I.C.P. Srl	SERVICE BULLETIN	SB028	Issue: 04/08/2017	Pages 4
		REV. 03	14/02/2017

OGGETTO/OBJECT: Sostituzione del Tubo di Torsione della Cloche doppio comando (componente numero SC162) con uno di nuova produzione. Inoltre, sostituire ogni successive 600 ore di volo il Tubo di Torsione SC162. / *Replace the Double Control Stick Torque Tube (component identification number SC162) with one from new production. Also replace the Torque Tube SC162 at every following 600 flight hours.*

VELIVOLI INTERESSATI / AFFECTED AIRPLANES: Tutti i Savannah modello 51 (**ad esclusione di Savannah XL**) e Bingo! modello 52 equipaggiati con doppia cloche. / *All Savannah model 51 (except Savannah XL) and Bingo! model 52 equipped with double control stick.*

Figure 1:

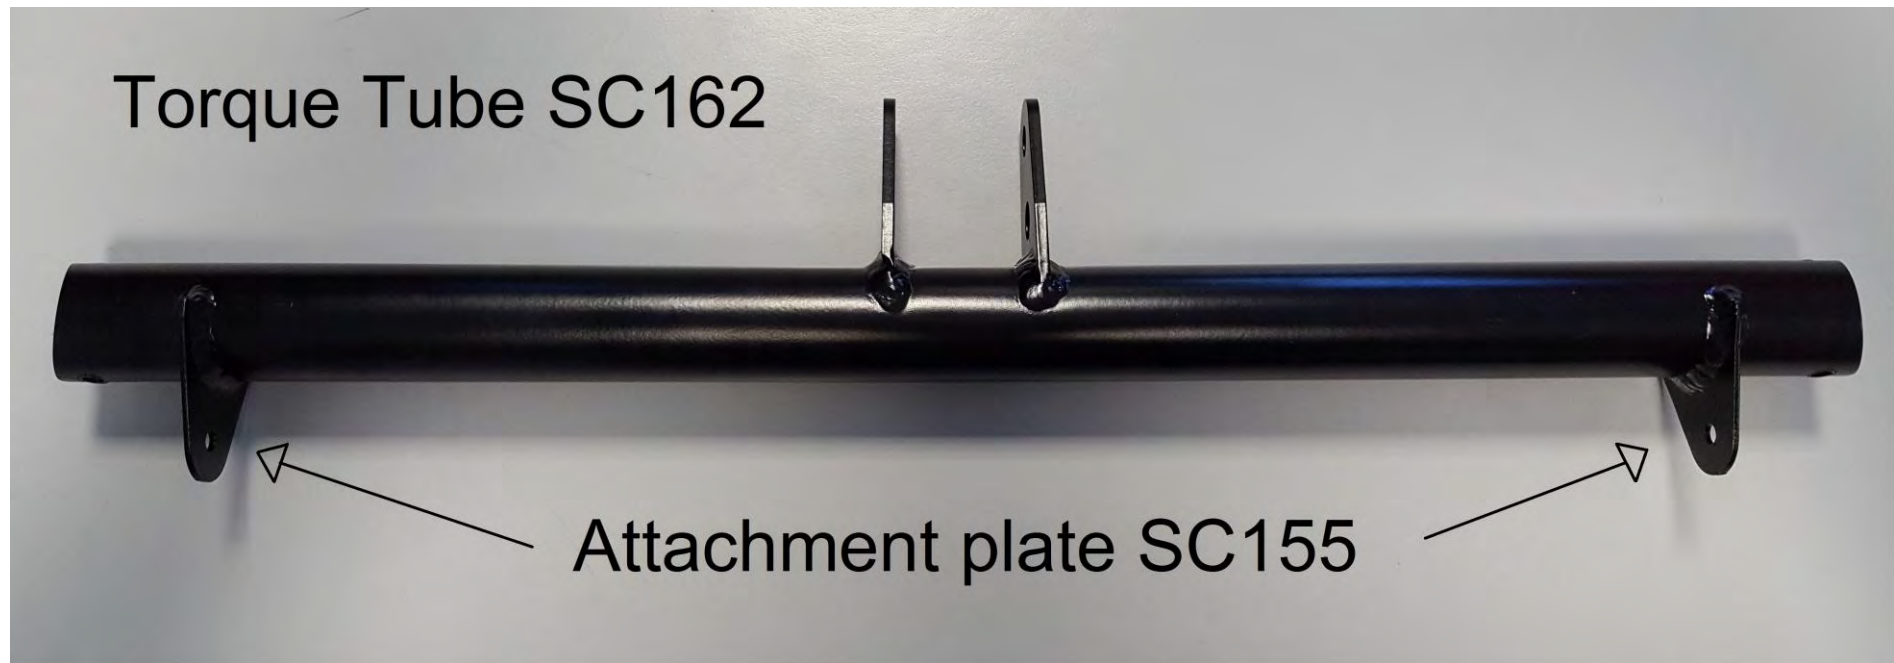
In seguito ad un problema riscontrato su un Savannah modello 51 equipaggiato con doppia barra di controllo, che operava in modalità non approvate dal costruttore, si ritiene necessaria la sostituzione del Tubo di Torsione SC162 del comando a doppia barra (*Figure 1*). Montare un tubo di torsione SC162 nuovo, con piastrine di ancoraggio SC155A di spessore 2 [mm]. Richiedere il componente al distributore locale o direttamente all'ICP. E' obbligatorio sostituire il componente SC162 ogni successive 600 ore di volo. / *Following an issue happened on Savannah model 51 equipped with double control stick, that was operating under not approved condition, It is deemed necessary to replace the Torque Tube SC162 of double control stick (see Figure 1). Mount a new torque tube SC162, with 2 [mm] thick attachment plate SC155A. Request it to a national dealer or directly to ICP. It is mandatory to replace the component SC162 every following 600 flight hours.*

Figure 2:
Sequenza smontaggio del tubo di torsione /
Torque tube disassemble sequence

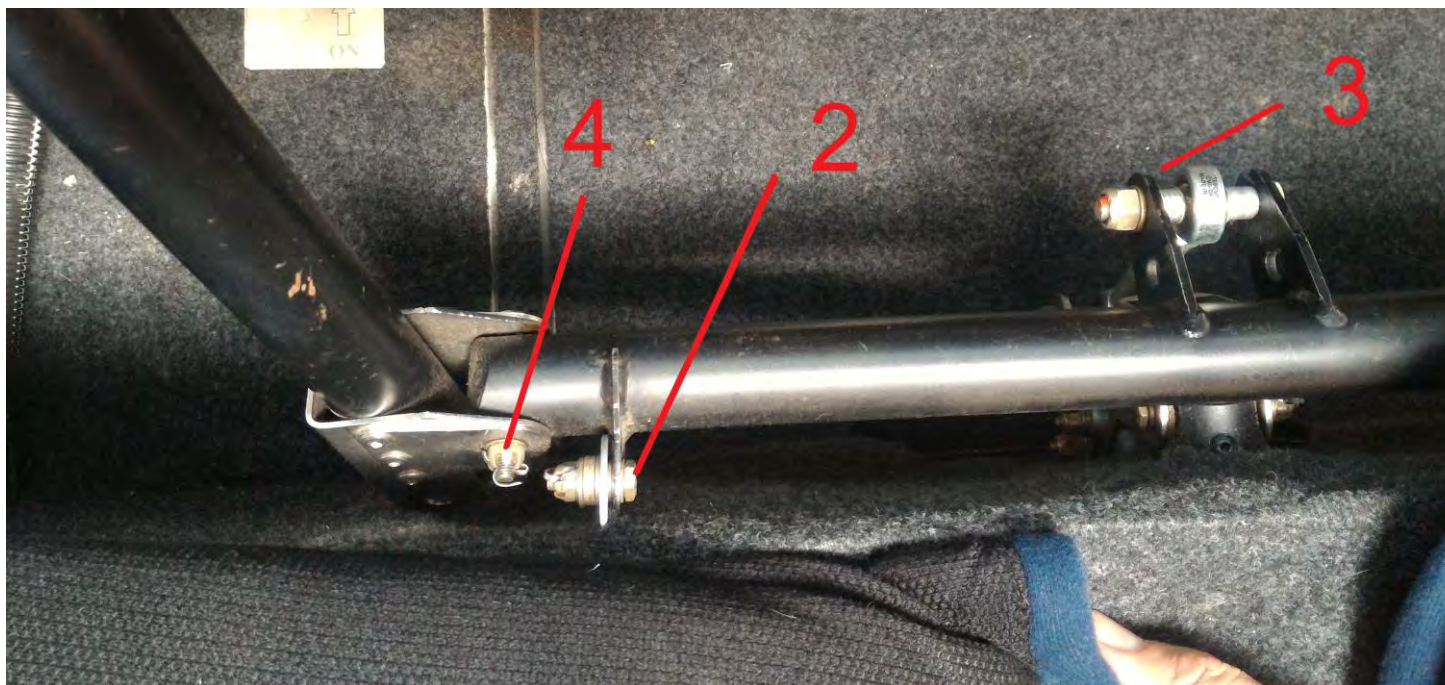
- 1) If present as optional, remove the torque tube central part cover;
- 2) Remove the split pins (using the pliers), the castle nut and the bolt AN3 that keep constrained the plate SC155 to the strut of the fuselage (using 3/8" fixed spanner). Perform both on the right side and left side;
- 3) Remove the central bolt (1/2" fixed spanner);
- 4) Remove the split pins (with pliers), castle nut and AN3 bolt (with 3/8" fixed spanner) that keep constrained the sticks to the torque tube.

For reassembly, refer to the apposite technical specification of the double control stick S0171.
